Cet addenda s'ajoute aux plans et devis pour les compléter ou les corriger. Il doit être considéré comme faisant partie intégrante des documents contractuels.

CENTRE DE TECHNOLOGIE DE L'ALUMINIUM
OPTIMISATION DE L'AIRE
DE FORMAGE AU LGE1
ADDENDA M-01

PROJET :	94410
PLAN :	102
DATE :	SEPTEMBRE 2018
CROQUIS :	1

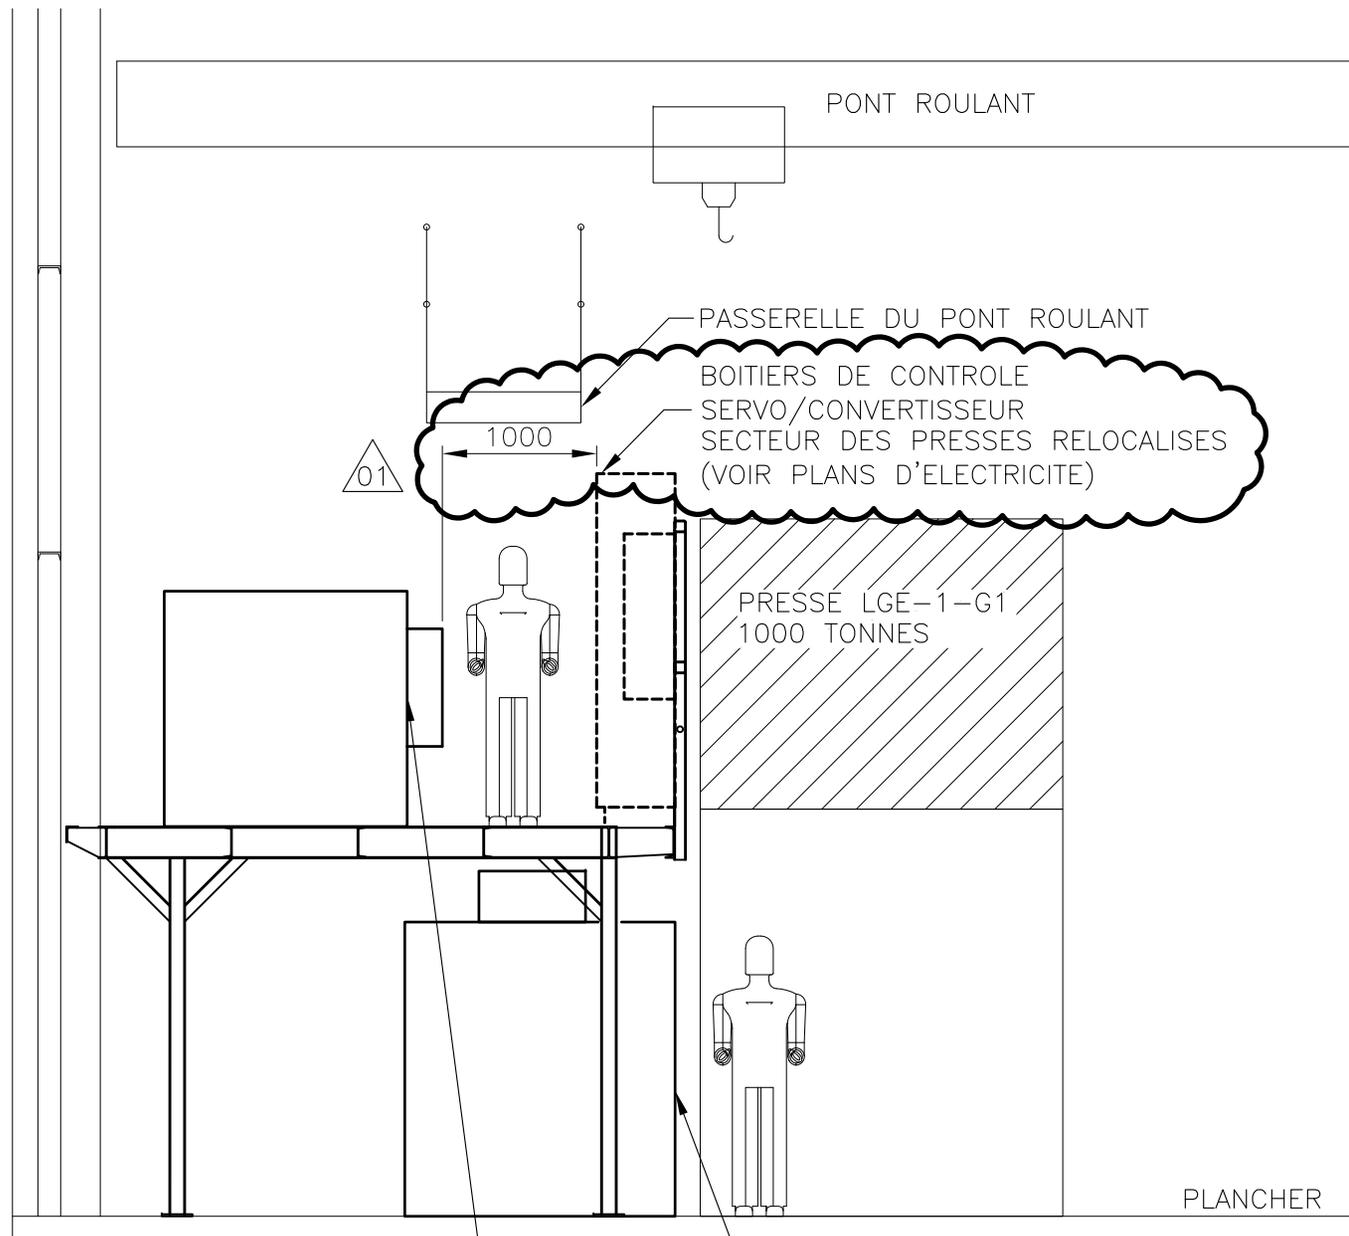
1 Plan 102 :

- Ajout d'une cote entre les boîtiers de contrôle relocalisés et l'unité hydraulique. Voir croquis ci-joint.

PROJET :	94410
PLAN :	403
DATE :	SEPTEMBRE 2018
CROQUIS :	3

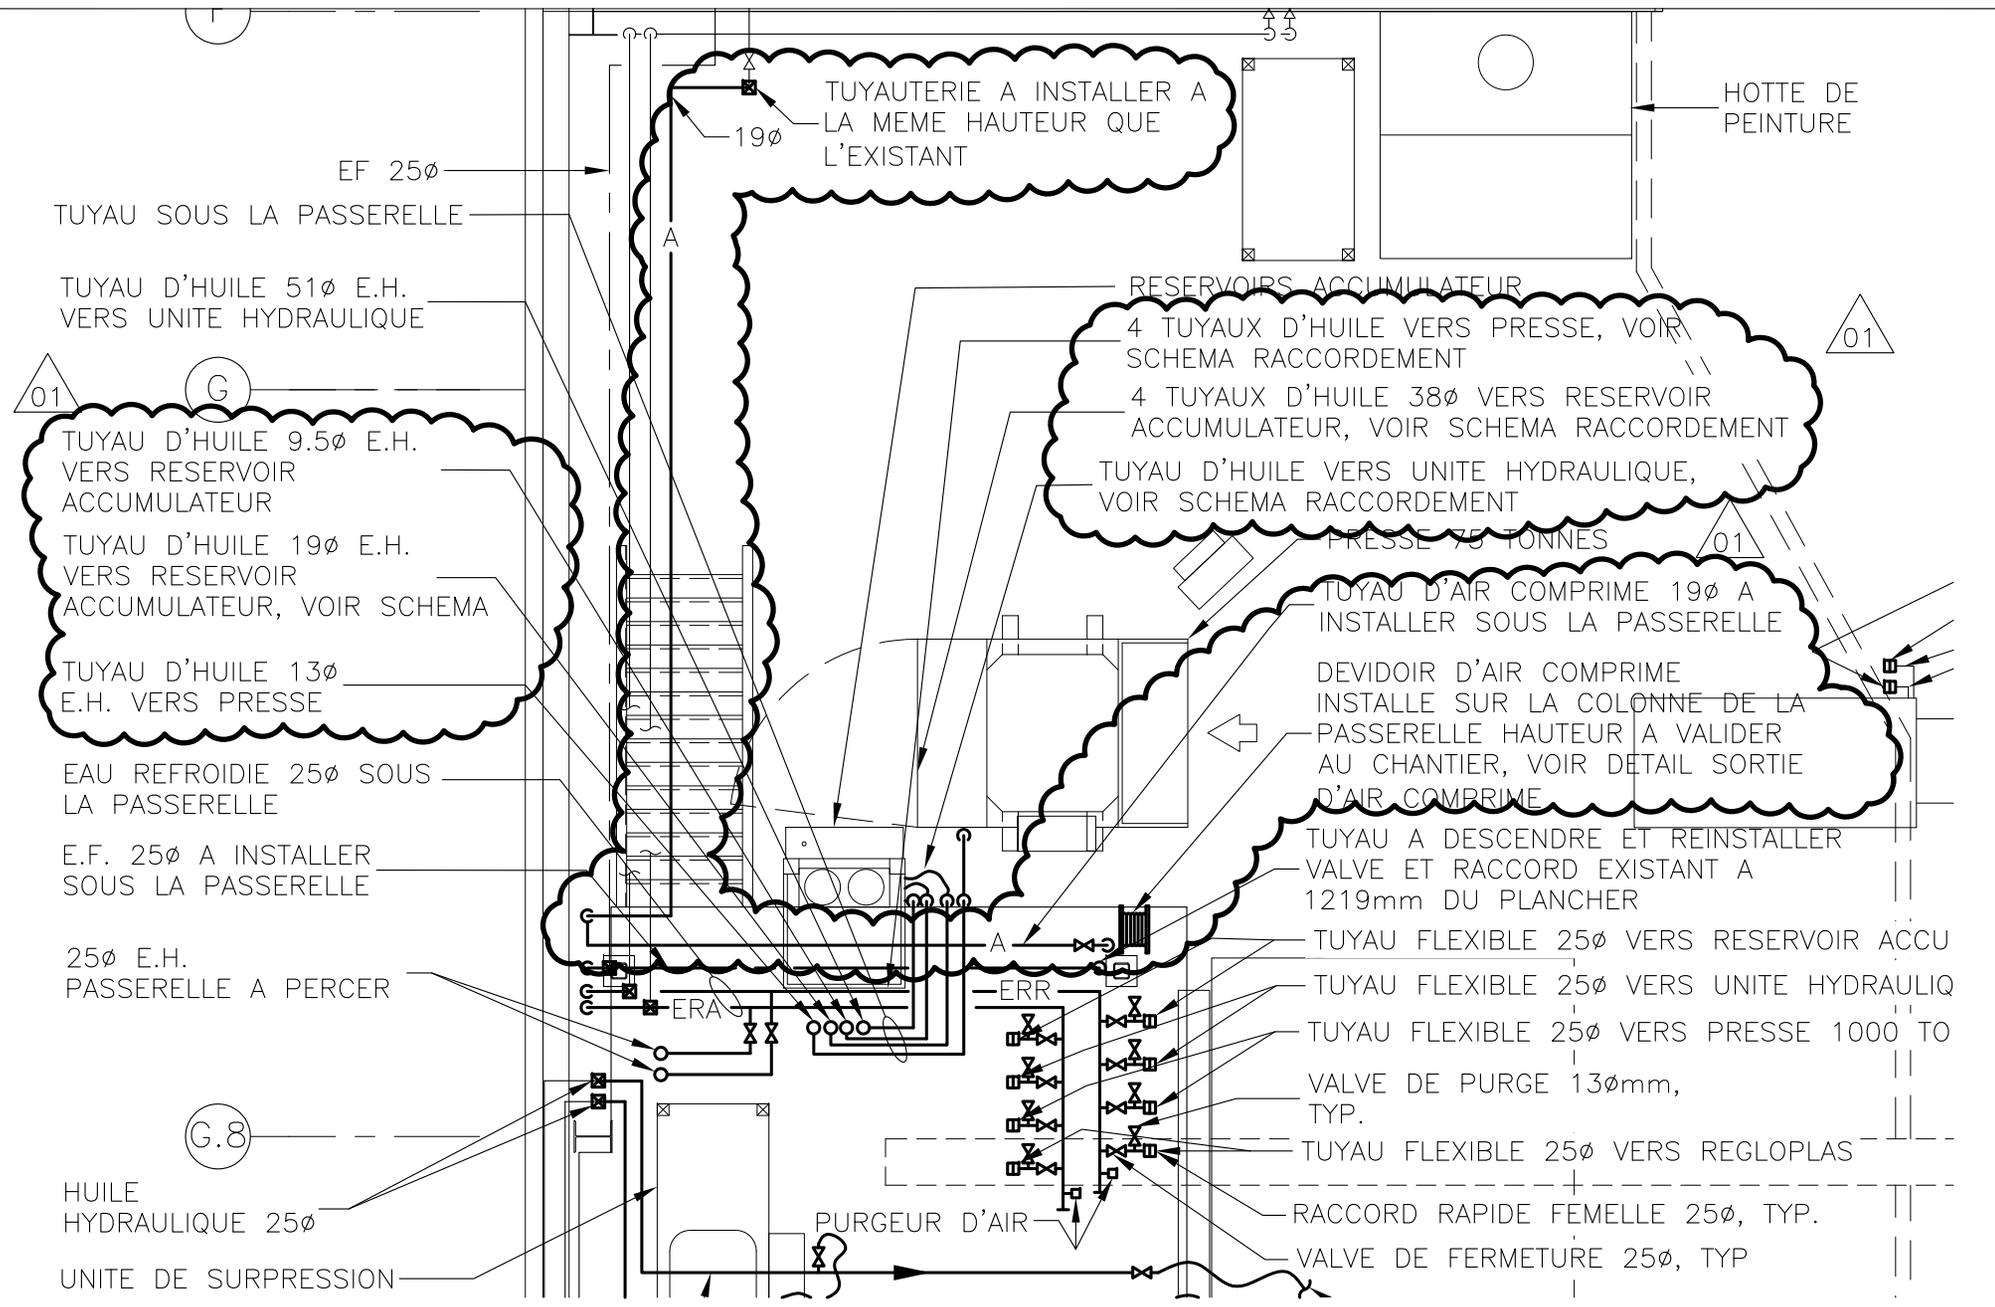
3 Plan 403 :

- Ajout d'une nouvelle ligne d'air comprimé à partir d'une ligne existante jusqu'à un nouveau dévidoir situé sous la passerelle. Voir croquis ci-joint.
- Ajout de la référence au schéma de raccordement d'huile hydraulique sur la vue en plan. Voir croquis ci-joint.
- Ajout de précisions sur le schéma de raccordement d'huile hydraulique concernant le type de tuyauterie a utilisé. Voir croquis ci-joint
- Ajout d'un détail de sortie d'air comprimé. Voir croquis ci-joint.
- Ajout de notes. Voir croquis ci-joint.

TUYAU D'AIR COMPRI ME 19∅ A INSTALLER SOUS LA PASSERELLE

DEVIDOIR D'AIR COMPRI ME INSTALLE SUR LA COLONNE DE LA PASSERELLE HAUTEUR A VALIDER AU CHANTIER, VOIR DETAIL SORTIE D'AIR COMPRI ME

TUYAU A DESCENDRE ET REINSTALLER VALVE ET RACCORD EXISTANT A 1219mm DU PLANCHER
